改善箇所説明図

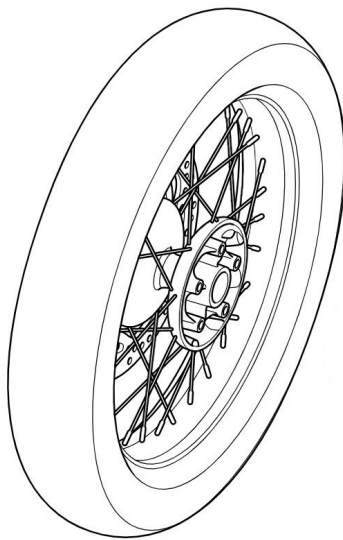
制動装置において、前輪左側ブレーキディスクとホイールハブの間にあるダンパーの厚さが厚いため、ホイールハブとブレーキディスクが密着せず、ブレーキディスク固定ボルトの締め付けが不確実となっているものがある。そのため、そのまま使用を続けると、ボルトが破断するおそれがあり、最悪の場合、制動距離が伸びるおそれがある。

全車両、ダンパーを良品に交換する。

識別 対策後は車台番号末尾付近に白色のペイントマークを塗布する。
